# 025

Technical Bulletin

## Jakohihnan/sarjan asennus GM (Isuzu) 1.7D moottoreihin

Tämä tiedote korvaa Teknisen tiedotteen n:o TB009:n.

Kuva 3

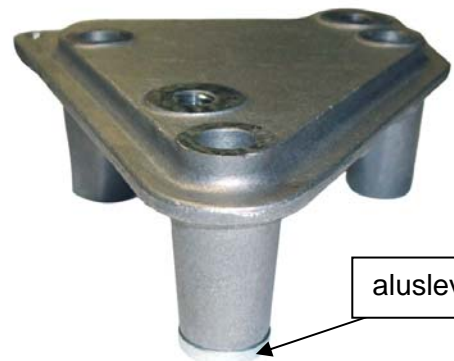
Koska ensimmäisen kiristimen runko sijaitsi moottorin tukikannakkeen yhden tukijalan alla (Kuva 3), K015563XS-sarjaa voidaan käyttää vain moottorinumerosta 328704 alkaen.

Kuva 6

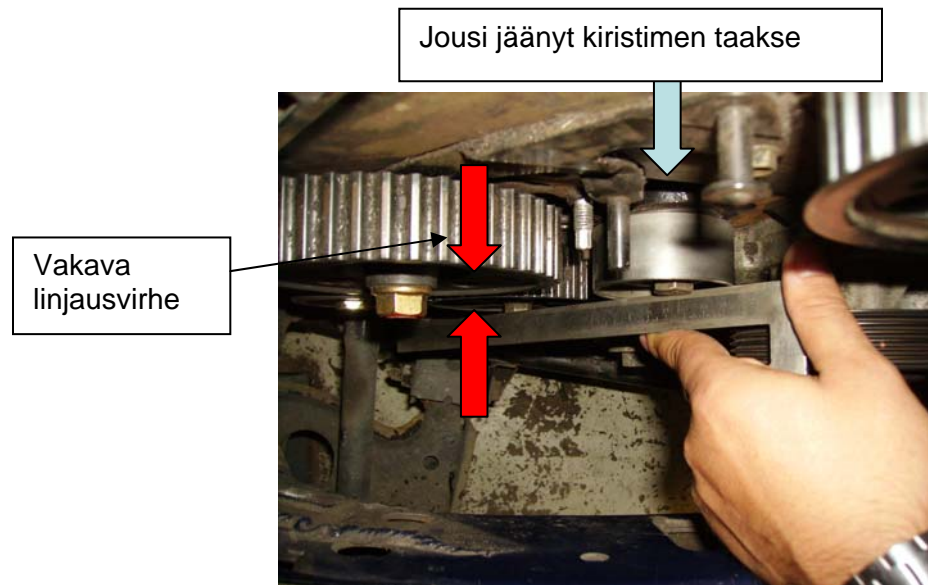
- 4) Asenna uusi kierrejousella varustettu kiristin (jousen pää vaarnapultilla, kiinnityspultti käsitiukkuudessa); varmista että kiristin on oikein paikallaan. Jos ei, on jousi voinut asettua moottorin ja kiristimen väliin, joka johtaa pahaan kiristimen linjausvirheeseen. (Katso kuva 6)

- 1) Irroita vanha kiristin, jousi, ohjainrulla ja hihna.
- 2) Asenna uusi ohjainrulla ja pultti
- 3) Asenna uusi kierrejousella varustettu kiristin (jousen pää vaarnapultilla, kiinnityspultti käsitiukkuudessa); varmista että kiristin on oikein paikallaan. Jos ei, on jousi voinut asettua moottorin ja kiristimen väliin, joka johtaa pahaan kiristimen linjausvirheeseen. (Katso kuva 6)

Kuva 7

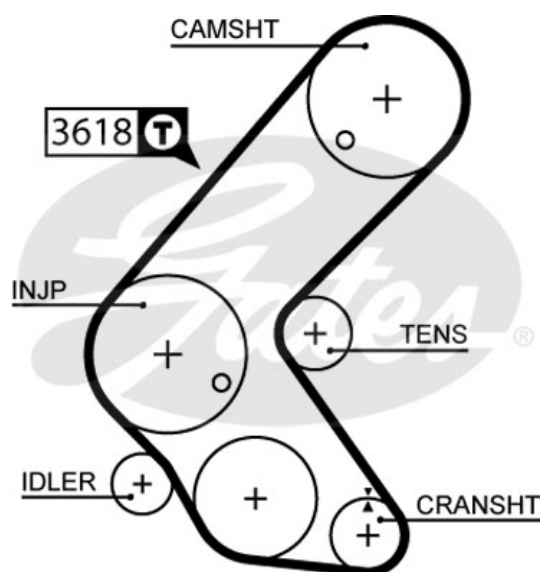
\*\* Kun kohta 10 asennusprosessin A tai kohta 9 prosessin B mukaan on tehty, suosittelemme erityisesti tarkistamaan hihnan kireyden väliä **T** (katso vetohihnajärjestelmän kaavio alla – kuva 7) käyttäen Gatesin ääneenperustuvaa kiristysmittaria STT-1.

Mittauksen tekemiseksi, syötä koodi 3618 mittalaitteeseen STT-1 (varmistu, että muistisiru on päivitetty version 006) ja mittaa kireys normaalilla tavalla. Jos kireys on liian suuri, on kirieys poistettava kokonaan ja asennus on suoritettava uudestaan alusta alkaen, kunnes mitattaessa mittarin tulos on vihreä.

Jos kireys on liian matala, on tarpeen avittaa kiristintä hieman kuusiokoloavaimella kunnes mittarin mittavalo on vihreä.
